**CCR-VIA -- COMITATO DI COORDINAMENTO REGIONALE PER LA VALUTAZIONE D'IMPATTO AMBIENTALE**

**Giudizio n° 3244 del 01/10/2020**

**Oggetto:** Progetto di rimodellamento del profilo di chiusura finale della discarica n° 1 di servizio al polo tecnologico complesso del Consorzio Intercomunale C.I.V.E.T.A. sito in c.da Valle Cena a Cupello (CH).

**Tipo procedimento:** Verifica di ottemperanza alle condizioni ambientali contenute nel procedimento di Verifica di assoggettabilità a VIA ai sensi dell'art. 28 del D.Lgs. 152/2006 per il progetto di "Rimodellamento del profilo finale di chiusura della discarica n°1 di servizio al polo tecnologico".

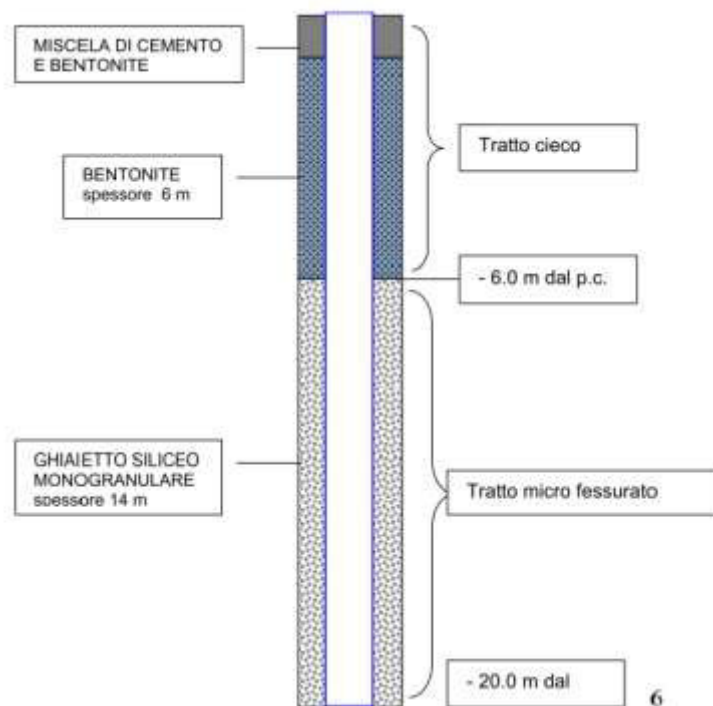
Con la documentazione trasmessa il 14/07/2020, il tecnico dichiara che verrà implementato il sistema di emungimento automatico e in continuo dei piezometri Pz1, Pz1bis, Pz2bis, Pz3, Pz3bis, Pz4, Pz5, Pz6, Pz7 ed il sistema di rilevamento freaticometrico sui piezometri Pz2 e Pz8.

Viene dichiarato che a fianco di ciascun piezometro sarà presente una cisterna da 1.000 litri. dove verranno accumulate le acque emunte da sottoporre ad analisi e successivo smaltimento.

Viene dichiarato che le pompe di emungimento saranno collegate a singoli quadri elettrici e saranno dotate di tre sonde di livello e che **le acque emunte dai piezometri saranno sottoposte ad analisi con cadenza bimestrale** e, successivamente, avviate a smaltimento come rifiuti in impianti esterni autorizzati.

- Ritenuto di poter approvare quanto proposto dalla Ditta in merito alla condizione ambientale di cui al punto 1.a) del Giudizio CCR-VIA n. 3190 del 11/06/2020, e cioè l'emungimento automatico in continuo dei piezometri PZ1 (di nuova realizzazione); PZ2bis; PZ3; PZ3bis; PZ4; PZ5; PZ6; PZ7 e la misurazione del livello freaticometrico sui piezometri PZ8 e PZ2;
